Schreiber-Kläranlagen
Dr.-Ing. Aug. Schreiber KG
Hannover-Vinnhorst
Bahnhofstr. 45A; Tel.: (0511)* 789 352

K 1000 M. 1:20

Unterbau
Horizontal- u. Vertikalschnitt
mit Stahleinlagen

Zeichnung: 438/1971/6

Pos.6 Abschnittsbewehrung der Außenwand

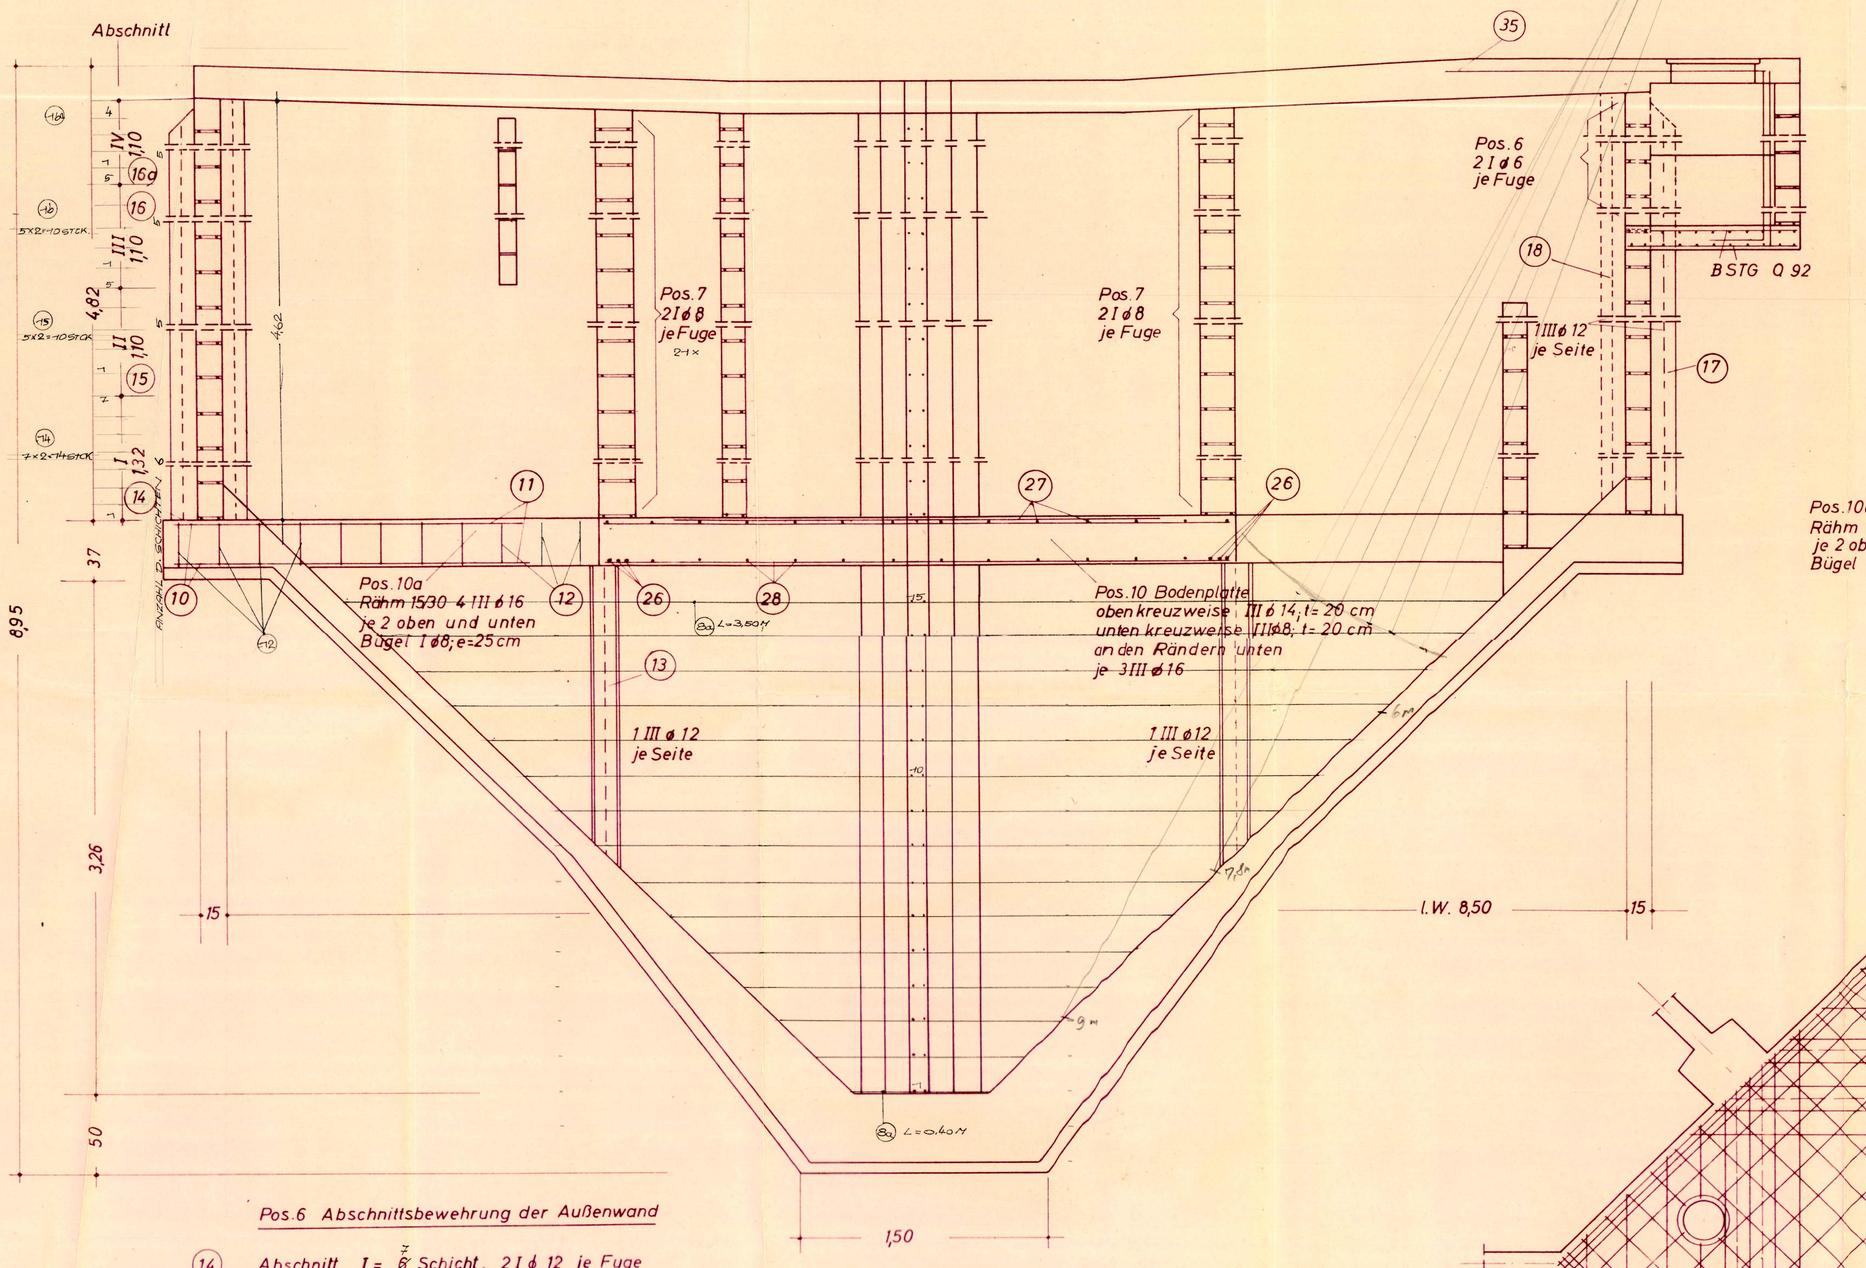
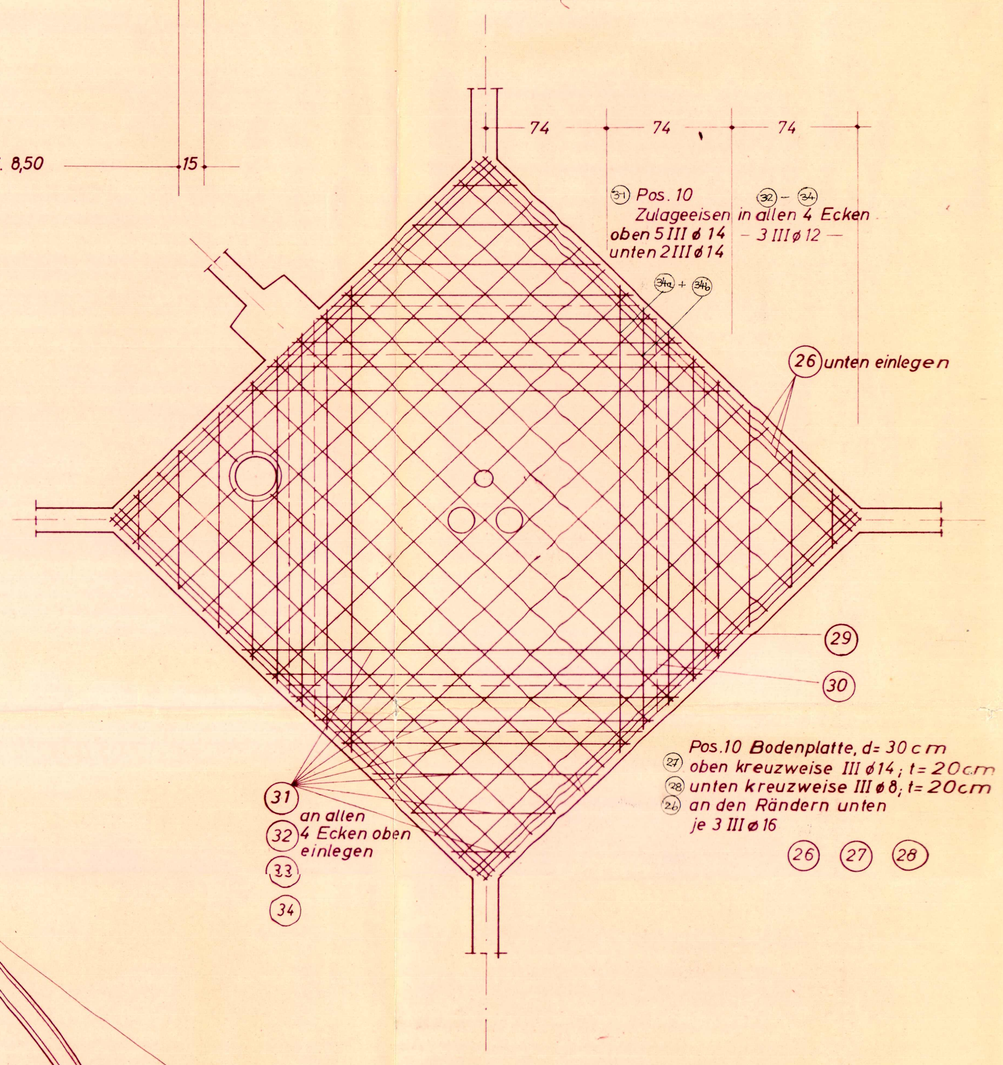
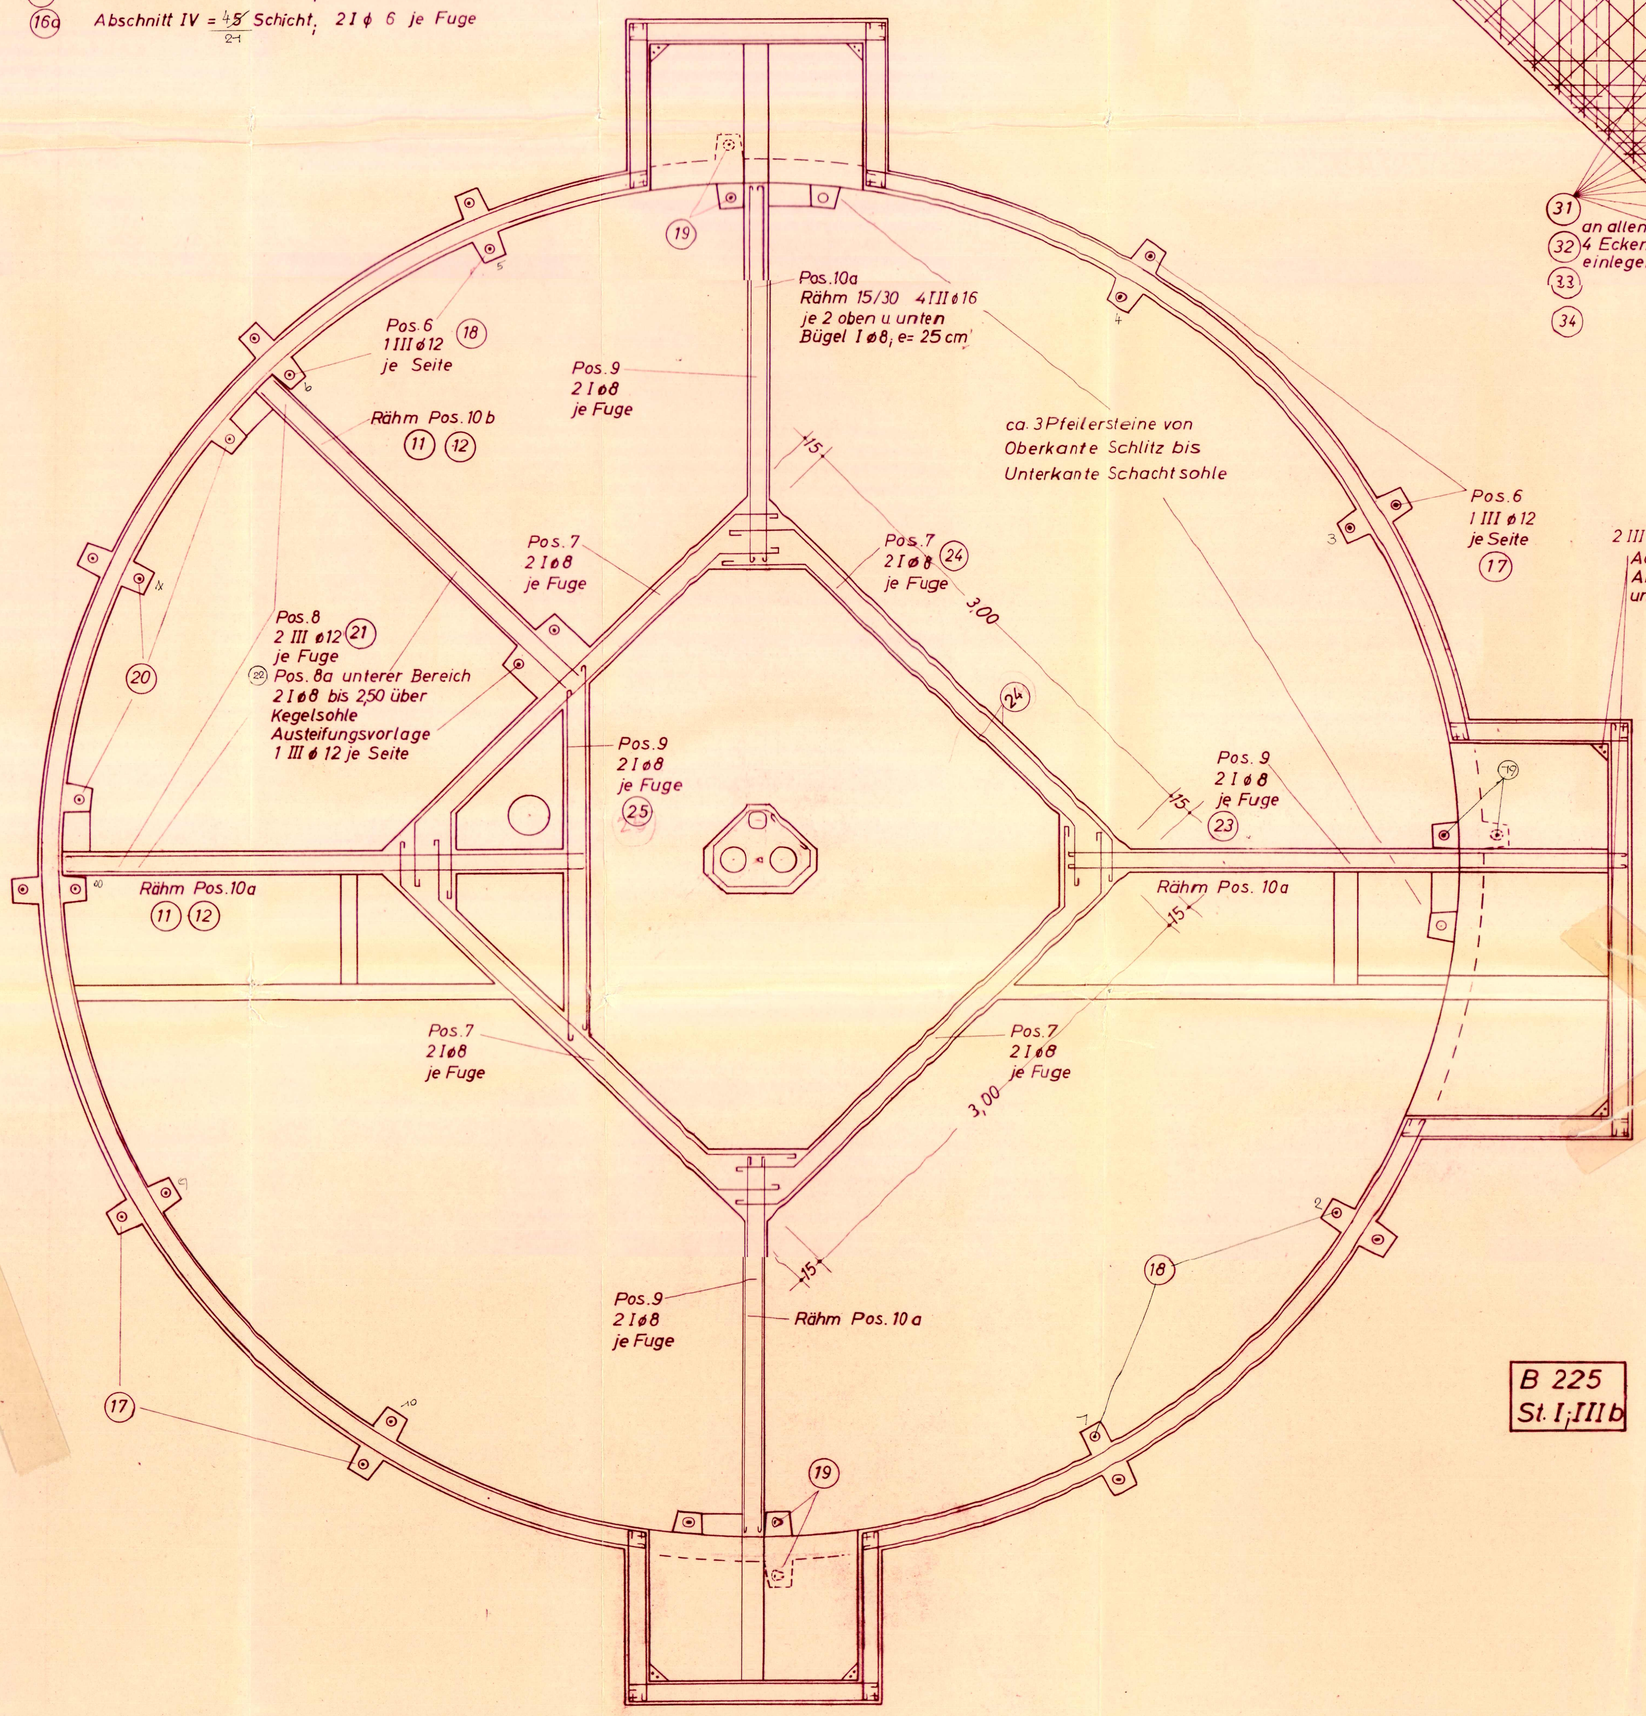
14	Abschnitt I = ~~8~~ 7 Schicht;	2 I ø 12 je Fuge
15	Abschnitt II = 5 Schicht;	2 I ø 10 je Fuge
16	Abschnitt III = 5 Schicht;	2 I ø 8 je Fuge
16a	Abschnitt IV = ~~5~~ 4 Schicht;	2 I ø 6 je Fuge

Zur Abrechnungs-
Zeichnung ergänzt
Uelzen, den 28.7.64
